MODULO PER LA PRESENTAZIONE DI OSSERVAZIONI A PIANI/PROGRAMMI/PROGETTI
SOTTOPOSTI A PROCEDIMENTI DI VALUTAZIONE AMBIENTALE DI COMPETENZA REGIONALE

Procedimento di autorizzazione unica di Valutazione di Impatto ambientale (VIA) ai sensi del Capo III della L.R. 4/2018 relativo al progetto denominato "2020MOAG0023 - realizzazione di tre coppie di pozzi nell'ambito della riorganizzazione del campo acquifero di Bosco di Fontana" nel Comune di Rubiera (RE) con contestuale variante sostanziale all'istanza di concessione di derivazione, che comprende anche la variante agli strumenti urbanistici e di settore del Comune di Rubiera e la procedura espropriativa, presentato da ATERSIR e Aimag s.p.a., pubblicato sul BURERT n. 12 del 17/1/2024.

PROCEDIMENTO DI AUTORIZZAZIONE UNICA DI VALUTAZIONE DI IMPATTO AMBIENTALE (VIA) AI SENSI DEL CAPO III DELLA L.R. 4/2018 RELATIVO AL PROGETTO DENOMINATO “2020MOAG0023 - REALIZZAZIONE DI TRE COPPIE DI POZZI NELL’AMBITO DELLA RIORGANIZZAZIONE DEL CAMPO ACQUIFERO DI BOSCO DI FONTANA” NEL COMUNE DI RUBIERA (RE) CON CONTESTUALE VARIANTE SOSTANZIALE ALL’ISTANZA DI CONCESSIONE DI DERIVAZIONE, CHE COMPRENDE ANCHE LA VARIANTE AGLI STRUMENTI URBANISTICI E DI SETTOR

Fig. 1 – Estratto Allegato 13

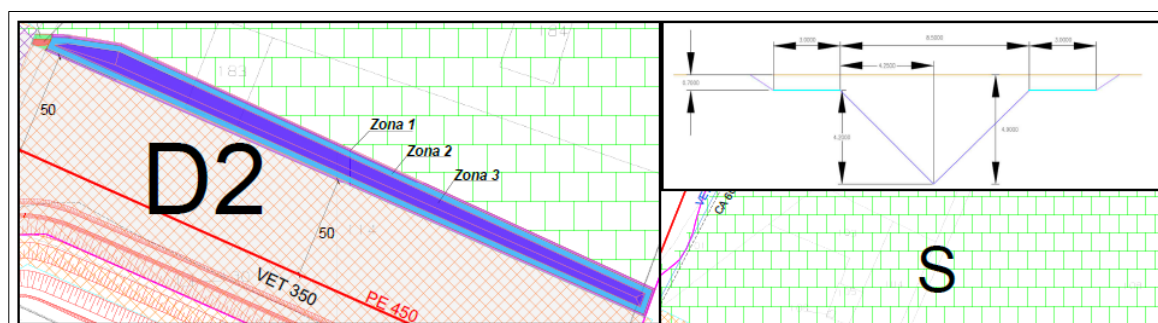
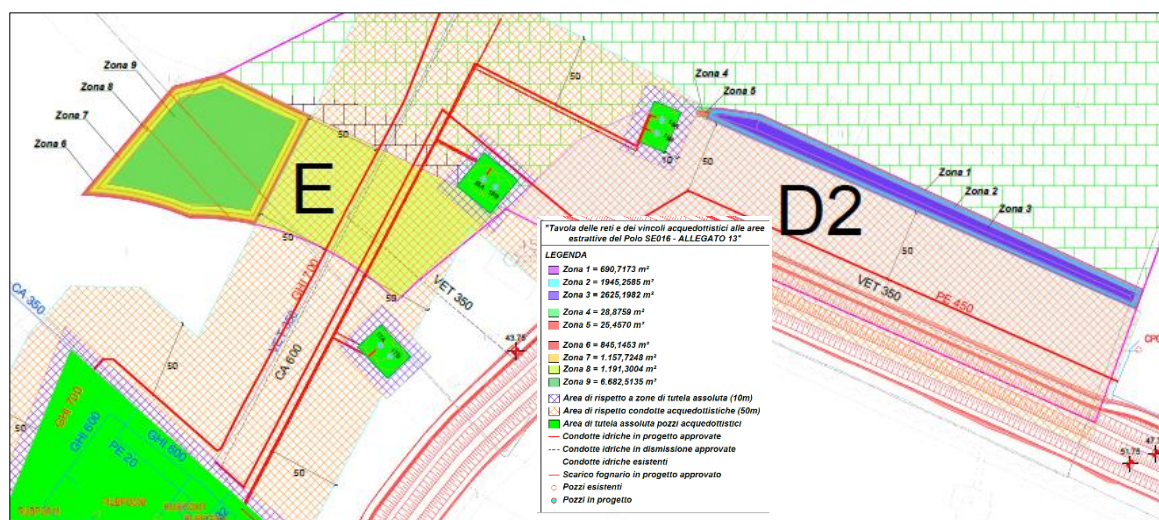
1) come riportato a pag. 20-21 del Fascicolo 2 “Studio geologico minerario” contenuto all’interno della *Relazione Variante al PAE del Comune di Rubiera*, **il perimetro delle aree escavabili è stato determinato** prendendo a riferimento i limiti di polo e di zona e la distanza di rispetto pari a 50 metri da acquedotti esistenti e di progetto e dall’arginatura approvata in ampliamento di quella esistente, **senza la considerazione della concessione di possibili deroghe – ammesse invece dalla disciplina vigente – alle distanze di rispetto degli scavi**. Le aree residue escavabili sono individuate nell’allegato 13 “Tavola delle reti e dei vincoli acquedottistici alle aree estrattive del Polo SE016”, che viene riportato in fig. 1.

2) nella parte escavabile, la proposta di scavo del residuo nella zona D2 risulta poi operativamente irrealizzabile: **al di fuori di qualsiasi logica aderente alla buona tecnica ed alle corrette modalità di escavazione, si prevede uno scavo triangolare (!) della larghezza di circa 8 metri e profondità di 4.9 m dal piano di campagna.**

Con riferimento in particolare al punto 1), riguardante l'espressa impossibilità di concedere deroghe alle distanze di rispetto, si rileva che: **la scelta di inderogabilità delle fasce di rispetto previste nella proposta di Variante PAE, oltre a non essere adeguatamente motivata, in contrasto con quanto disposto dalla normativa vigente, risulta altresì contraria a quelle che sono le indicazioni derivanti dalla pianificazione sovraordinata di PIAE, che richiede che siano individuati i volumi escavabili nel Polo considerando il massimo sfruttamento del giacimento, ivi comprese, dunque, anche le deroghe alle distanze necessarie.**

Si osserva ulteriormente, sempre con riferimento all'osservazione di cui al punto 1), ovvero alla corretta definizione del perimetro escavabile, che nell'allegato 13, indicato nella proposta e sopra

riportato in Fig. 1, sono individuate in colore verde le zone di tutela assoluta coincidenti con le aree oggetto di esproprio, oltre ad una fascia perimetrale di larghezza pari a 10 metri definita come "Aree di rispetto a zone di tutela assoluta", che nell'allegato 14 viene definita come "E1 – Area derogabile 10m da confine". Per quanto concerne tale ultima area di rispetto perimetrale di larghezza pari a 10 metri, occorre chiarire la natura di tale vincolo che parrebbe essere definito derogabile e che non trova riscontro nell'art. 18 "distanze di rispetto" delle NTA del PAE vigente. Se siffatto vincolo viene considerato di fatto come un confine di proprietà, la distanza di rispetto si ipotizza che dovrà essere definita secondo quanto previsto dall'art. 891 del codice civile, ma occorrono necessariamente chiarimenti sul punto.

Fig. 2 – Estratto Allegato 14

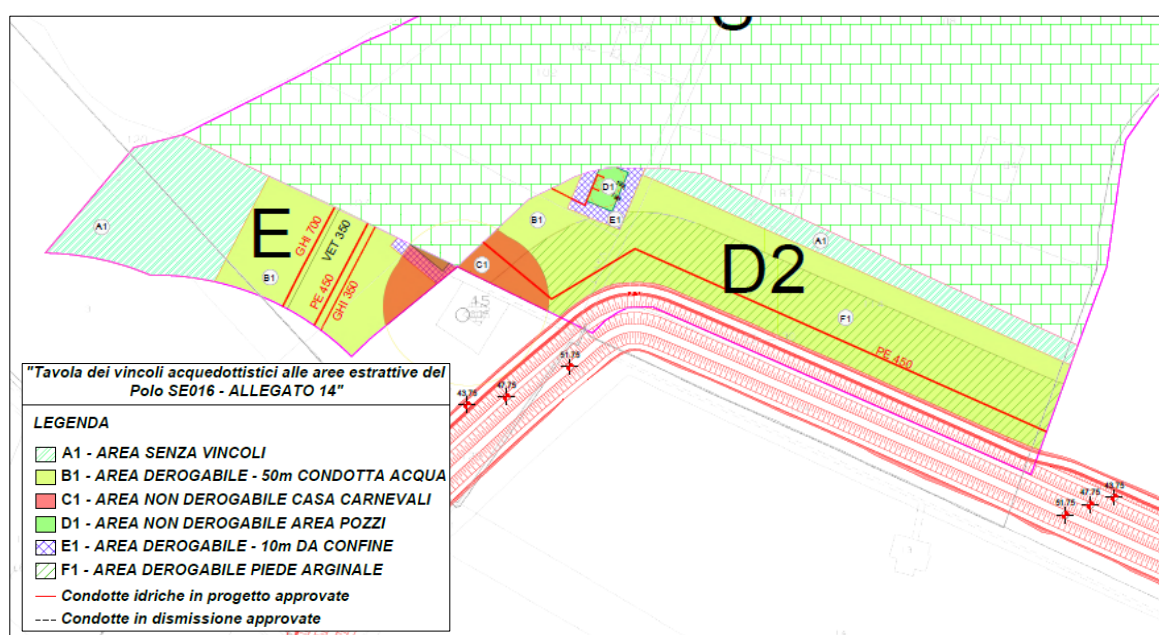
La mancata coerenza e congruità della proposta variante risulterebbe altresì confermata dal fatto che, se da un lato le distanze di rispetto non sono considerate derogabili, si riporta comunque nella proposta un (forse "vecchio") allegato 14 (vedi di seguito in fig. 2, Estratto da Fasc. 2, *Studio geologico minerario*), in cui i vincoli di rispetto sono rappresentati unitamente alle loro condizioni di derogabilità. Siffatta contraddittorietà comporta grave incertezza circa gli effettivi contenuti dispositivi dei provvedimenti conseguenti.

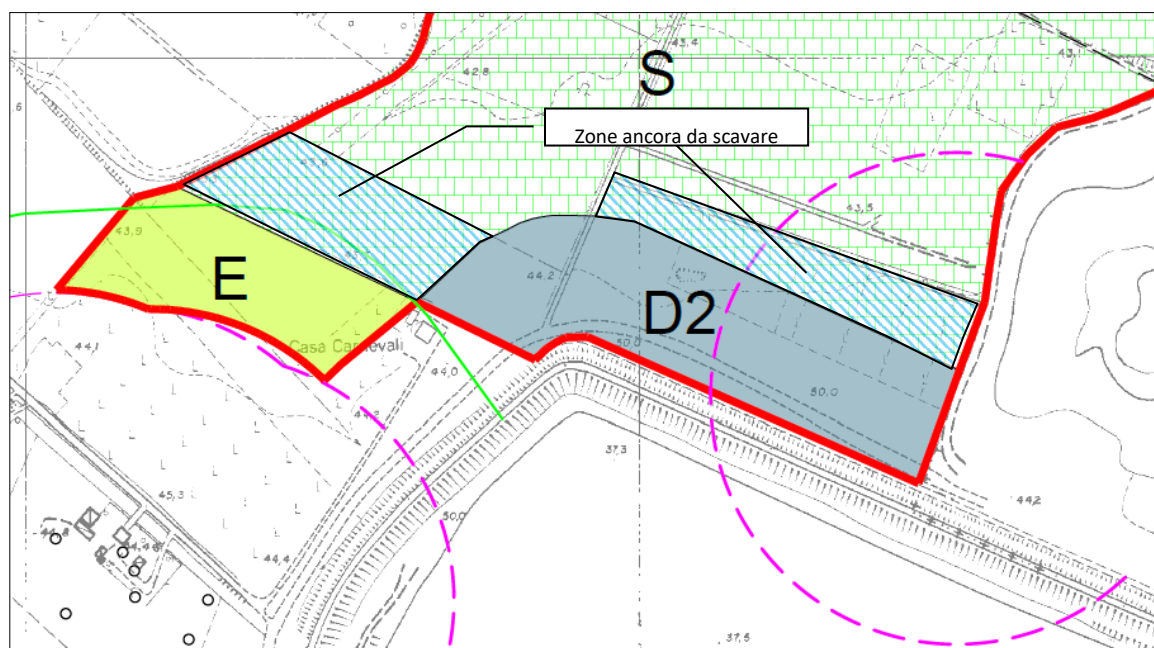
Nella Relazione tecnica della proposta di variante PAE a pag. 12 si afferma che "Nella presente variante si prende atto che le volumetrie estrattive previste dal PAE 1998 sono pressoché esaurite (2.450 m³ residui da cava "Prampolini"; si recepisce pertanto, la previsione di ampliamento contenuta nel PIAE 2002 pari a un volume di inerti pregiati (ghiaie e sabbie) di 268.000 m³, le quali, tenendo conto delle varie fasce di rispetto (non scavabili o comunque scavabili con limitazioni) che insistono sulle aree estrattive pianificate, scendono a un quantitativo di circa di ~~215.000~~ 16.800 m³".

Si osserva, come più volte esplicitato, che tale affermazione non corrisponde per niente alla reale situazione del Polo SE016, come peraltro riconosciuto dalla stessa Amministrazione comunale, che, interrogata circa la possibilità di variante al perimetro del Polo per correzione del suddetto errore, ha esplicitamente riconosciuto che le aree indicate dal PAE approvato come ex estrattive effettivamente non sono scavate, essendo state definite impropriamente tali per mera dimenticanza/errore (così si esprime lo stesso Comune di Rubiera, cfr. Prov. prot. n. 7806 del 6/6/2023, secondo cui: *“Dato atto che l'errore segnalato è effettivamente riscontrabile dall'analisi dei documenti”*).

I due settori del Polo estrattivo SE016 (individuati in Fig. 3), che facevano parte del Piano particolareggiato di iniziativa pubblica denominato “Polo 16 - Campo di canottaggio -”, approvato con delibera di Consiglio Comunale n. 76 del 30/10/2001, con una potenzialità estrattiva aggiuntiva pari a 248.000 m³, non sono infatti mai stati escavati.

Di conseguenza, è del tutto errato sostenere, come si afferma nella presente proposta di variante, che le volumetrie estrattive previste dal PAE del 1998 siano “pressochè esaurite”.

Pertanto, al fine di sanare le suddette illegittimità ed i suddetti errori, si chiede di correggere le erronee affermazioni contenute nella relazione tecnica di variante al PAE, modificando la classificazione delle aree definite di ex-cava, che presentano ancora un residuo estrattivo, in aree escavabili, compensando così in modo legittimo la perdita di materiale inerte derivante dalla realizzazione del progetto in esame e riducendo così il danno derivante dal medesimo all'interesse pubblico ed alla scrivente proprietà.

Figura 5 – Interferenze carrabili e progetto AIPO

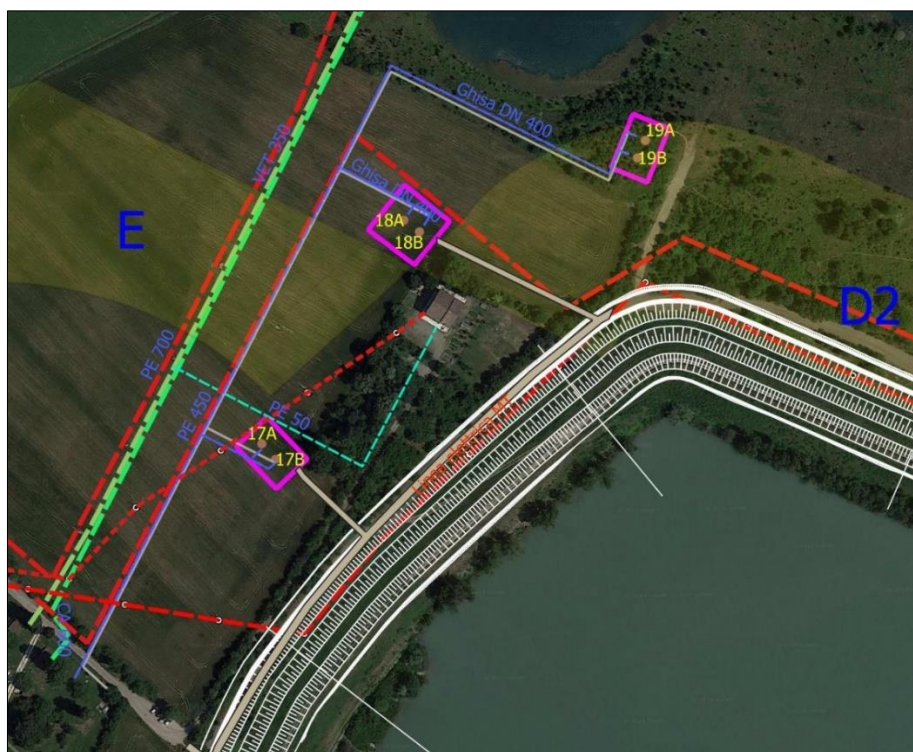
La sovrapposizione di tali previsioni con il differente, ma connesso (in quanto riguardante le medesime aree) progetto di AIPO, relativo all'adeguamento in quota ed al potenziamento strutturale dei rilevati arginali (riportato in figura 5), evidenzia come la viabilità carrabile di collegamento sia direttamente interferente, soprattutto nel tratto compreso tra Via del Rivone e quella che porta ai pozzi 18A e 18B (fig. 5).

Siffatte interferenze, non adeguatamente valutate, sono idonee a rendere il progetto in esame in contrasto con le differenti prescrizioni progettuali indicate (rilevati arginali), per incompletezza ed approssimazione nella sua formulazione progettuale.

Figura 6 - Rischio idraulico: Fasce fluviali (Variante al PAI – Fiume Secchia da Lugo alla confluenza nel PO, Tav. Sec_003).

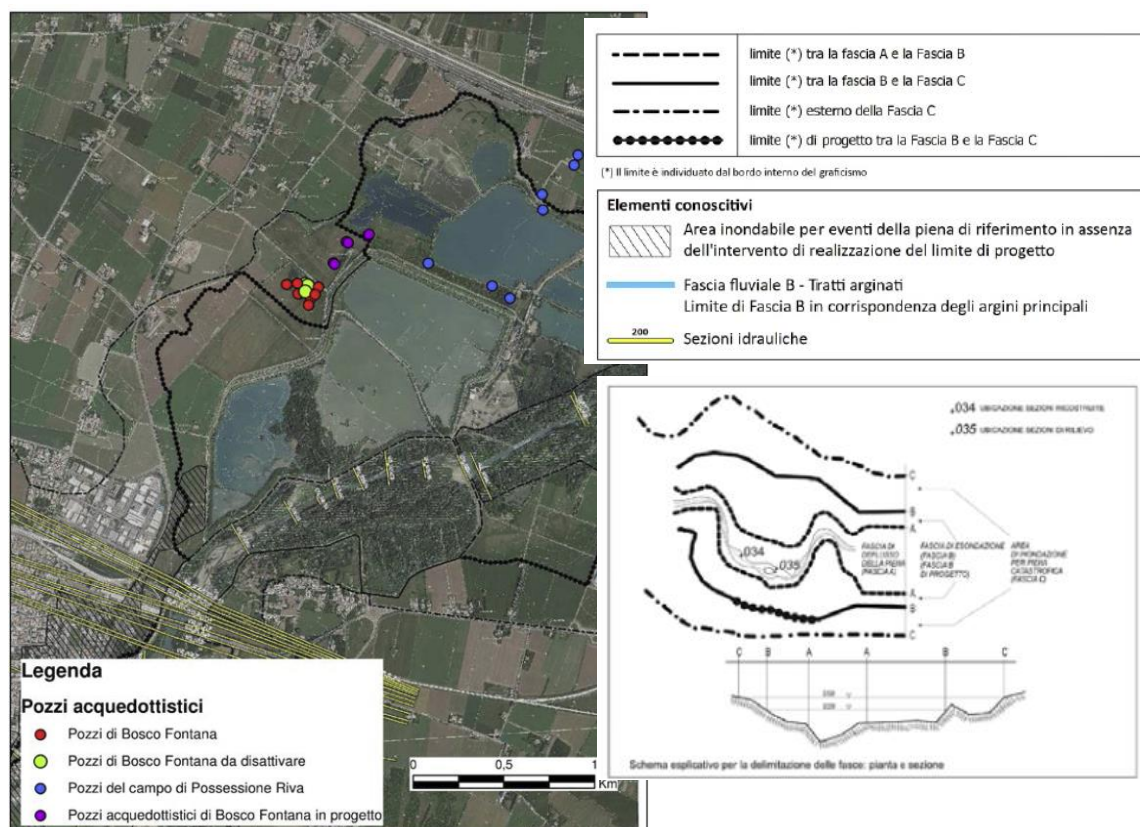
Lo studio di impatto ambientale del progetto ed, in particolare, il quadro di riferimento programmatico (file Q RIF PROGR_30_06_2023.pdf, p. 27) evidenziano come la coppia di pozzi in progetto 19A e 19B sia collocata internamente al limite di progetto tra la fascia B e la fascia C previsto dalla Variante al piano stralcio per l'assetto idrogeologico del 2022, come riportato di seguito nella figura 6 estratta da tale elaborato.

Dall'analisi degli elaborati risulta evidente l'incompatibilità della collocazione dei pozzi 19A e 19B all'interno della fascia B di progetto e quindi dell'area destinata all'ampliamento della cassa andando di fatto ad aggiungersi ai pozzi 5, 7, 8 e 3bis, per i quali, come previsto dalla DGR, è necessario individuare le misure atte a ridurre la vulnerabilità attuale e le possibili soluzioni, con i relativi costi, in grado di consentirne in futuro il mantenimento della funzionalità.

Fig. 7 - Figura estratta dal SIA realizzazione Pozzi 7 e 8.

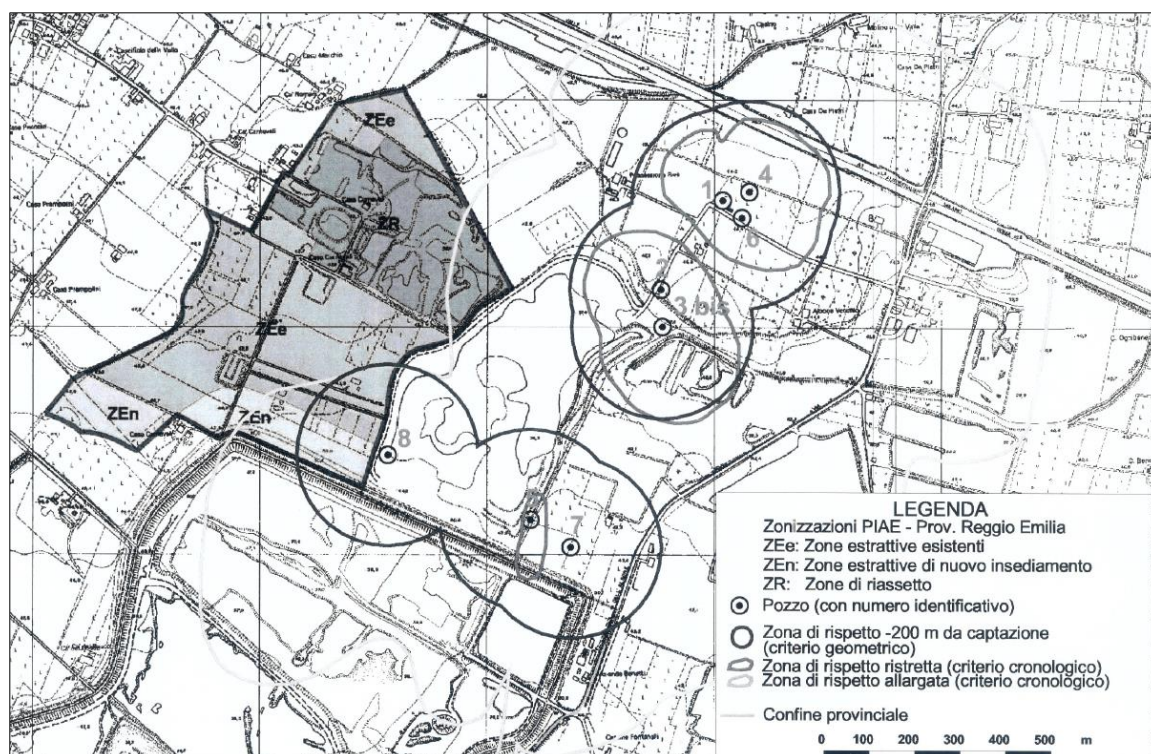
La collocazione dei pozzi citati è evidenziata nella figura seguente, ripresa dal SIA del 2014-2015 per la variante sostanziale per la realizzazione di n. 2 nuovi pozzi (nn. 7 e 8) nel limitrofo Comune di Campogalliano (MO).

Fig. 8 – Estratto tav. 1.

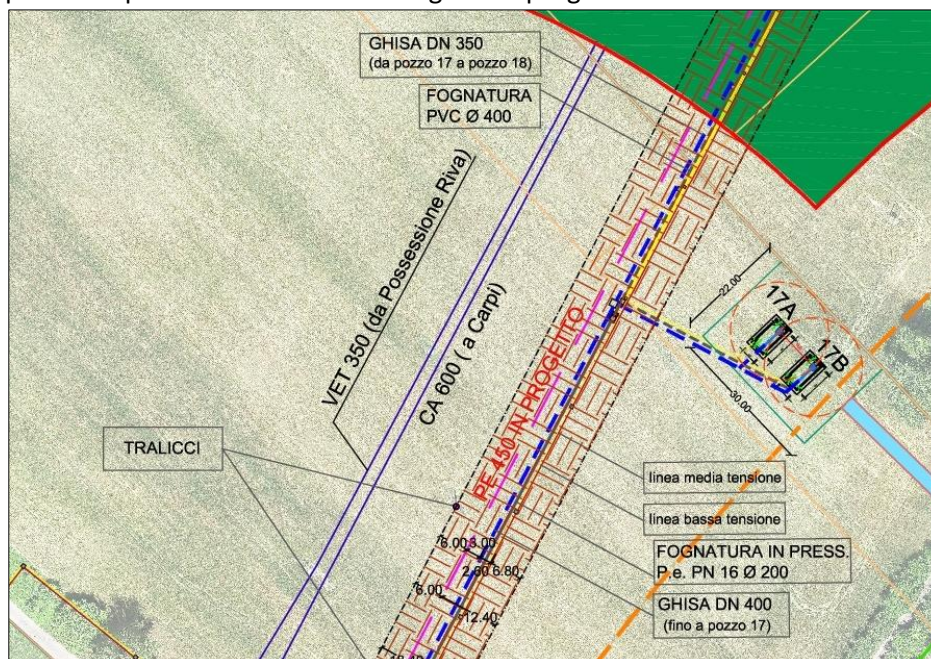
La tav. 1 tavola di inquadramento generale con previsione di PAE (file TAV 1-Inquadramento con prev PAE.jpg), di cui in fig. 8 si riporta un estratto, individua le linee di media e bassa tensione in posizione parallela alle tubazioni in ghisa in progetto.

Tale disposizione risulta differente da quella prevista nella tavola IE8 “Disposizione corrugati e pozzetti”, con i tracciati che risultano collocati molto più a Est a ridosso delle zone di perforazione dei pozzi.

Anche per tale ulteriore contraddittorietà in atti, si rileva l’erroneità e l’incompletezza della proposta di variante in progetto, in grado di impattare ed incidere con ulteriore danno sulle aree estrattive.
